INFORME DE ORIENTACIÓN DE OFICIO
N° 010-2022-OCI/0459-SOO

**“ESTADO SITUACIONAL DEL PROYECTO: CREACIÓN DEL
SERVICIO DE COORDINACIÓN COMUNAL DE TENIENTES
DEL DISTRITO DE KELLUYO, PROVINCIA DE CHUCUITO –
DEPARTAMENTO DE PUNO”**

PERÍODO DE EVALUACIÓN:
DEL 22 DE JUNIO AL 14 DE JULIO DE 2022

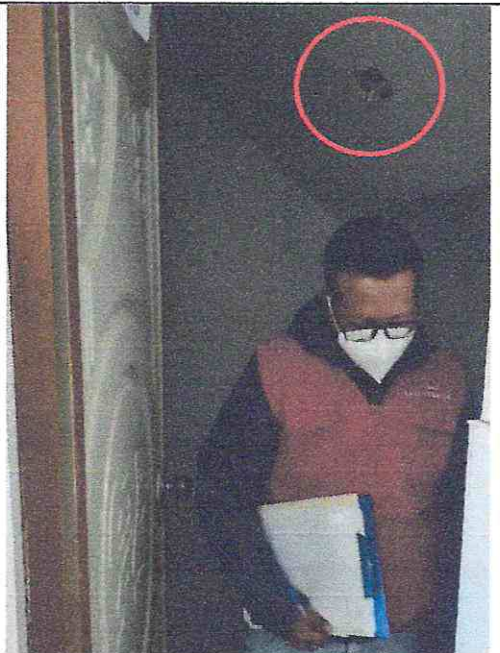
Comentario: Se aprecia la falta del artefacto eléctrico (fluorescente) en los ambientes del componente. Fuente: Visita de inspección física a la obra efectuada el 22 de junio de 2022.	Comentario: Se aprecia falta de instalación de los accesorios del tanque cisterna. Fuente: Visita de inspección física a la obra efectuada el 22 de junio de 2022.

Fotografía n.º 5

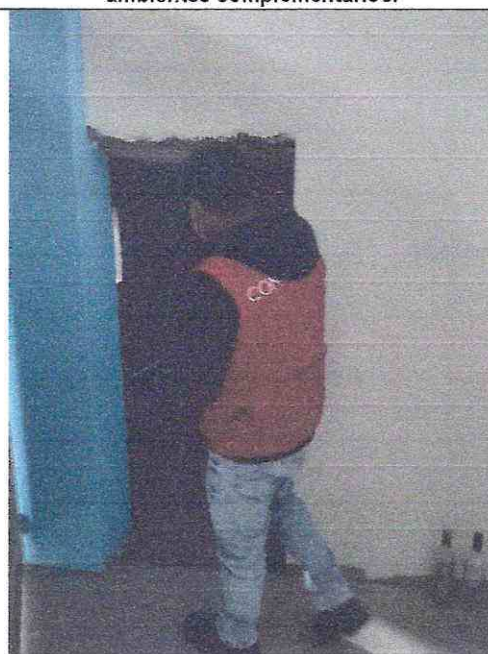
Comentario: Se aprecia la falta de culminación del muro en la parte posterior de la Salón de Usos Múltiples.

Fotografía n.º 7 Verificación del deterioro prematuro de la infraestructura en el segundo nivel	Fotografía n.º 8 Verificación del deterioro prematuro de la infraestructura en el segundo nivel

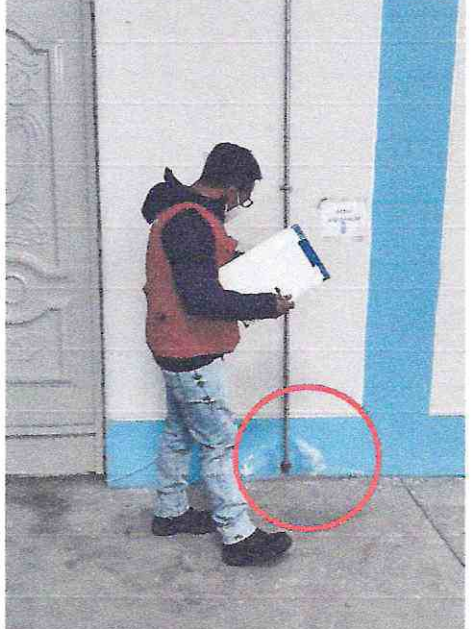
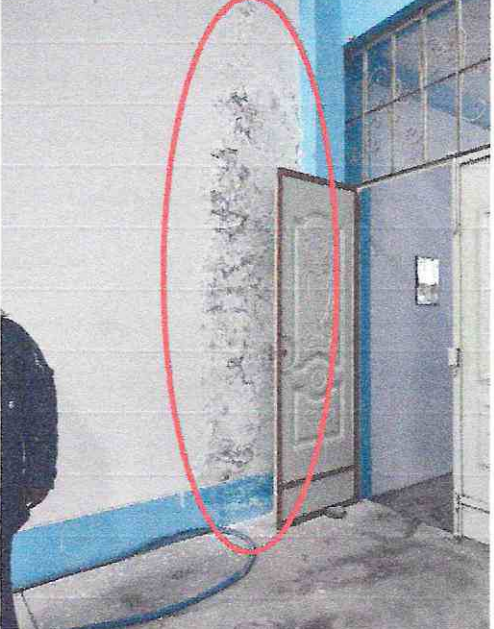
Comentario: Se aprecia deterioro de la pintura en muro de los servicios higiénicos. Fuente: Visita de inspección física a la obra efectuada el 22 de junio de 2022.	Comentario: Se aprecia deterioro de la pintura en el cieloraso del pasadizo. Fuente: Visita de inspección física a la obra efectuada el 22 de junio de 2022.

Imagen n.º 2
Plano Distribución en planta - Segundo nivel

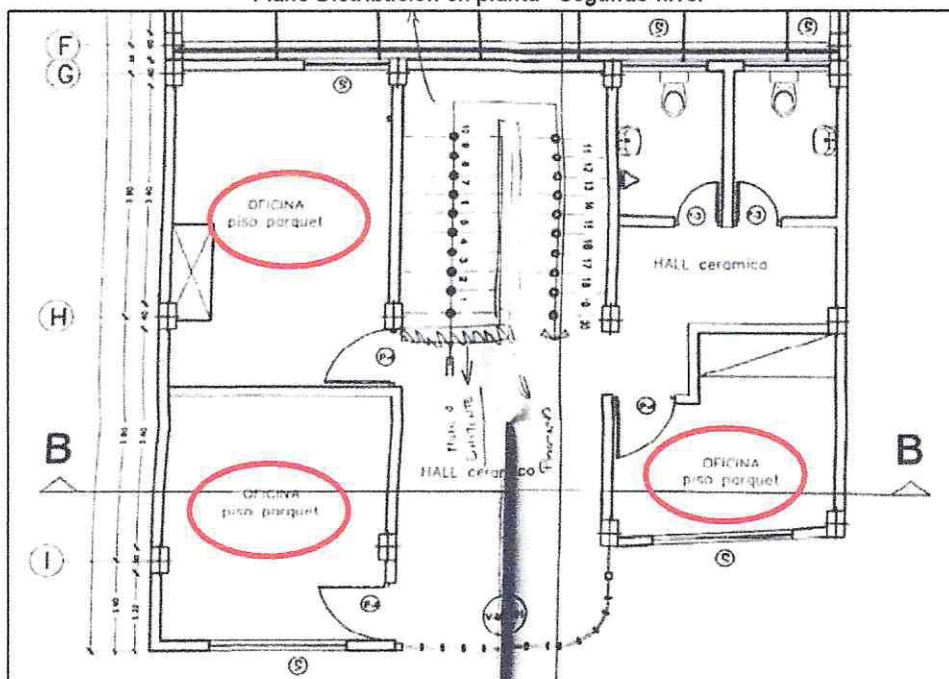
Sin embargo, durante la visita de inspección física a la obra, la comisión de control constató que la partida fue modificada, toda vez que el piso de parquet Huayacan, fue cambiado por piso de cerámico de 45 x 45 cm, conforme se observa en las siguientes fotografías:

Sección de la estructura de acero para soporte del calaminon en el plano de elevaciones y cortes

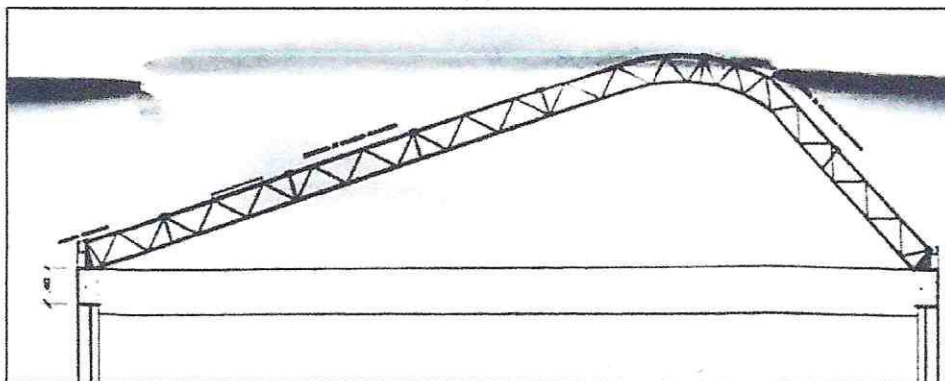
Sin embargo, durante la visita de inspección física a la obra, la comisión de control constató que la partida fue modificada, toda vez que la forma de la sección de la estructura de acero, fue cambiada por una forma circular, conforme se observa en la siguiente fotografía:

Imagen n.º 6
Detalle del tipo de piso en el escenario del Salón de Usos Múltiples

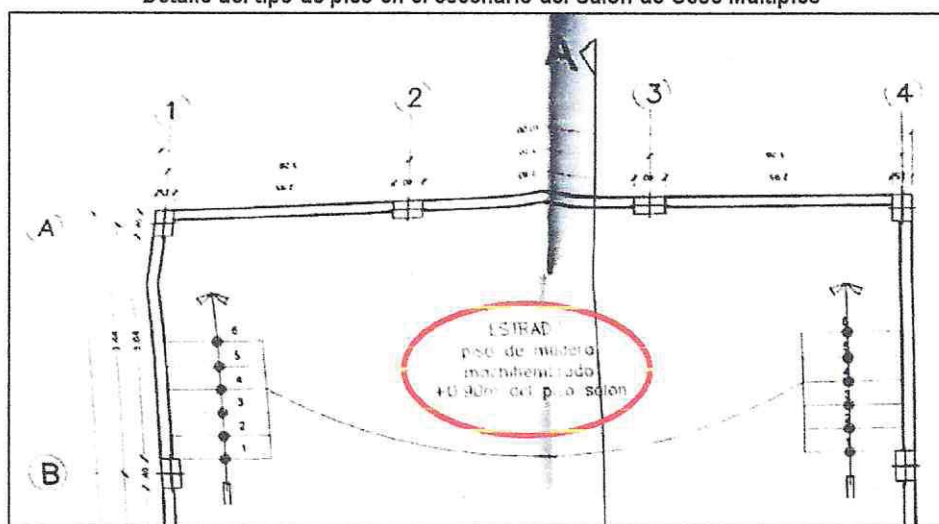
Sin embargo, durante la visita de inspección física a la obra, la Comisión de Control constató que la partida fue modificada, toda vez que el piso del escenario, fue cambiado por un piso de cemento pulido, coloreado y con bruñas, conforme se observa en la siguiente fotografía:
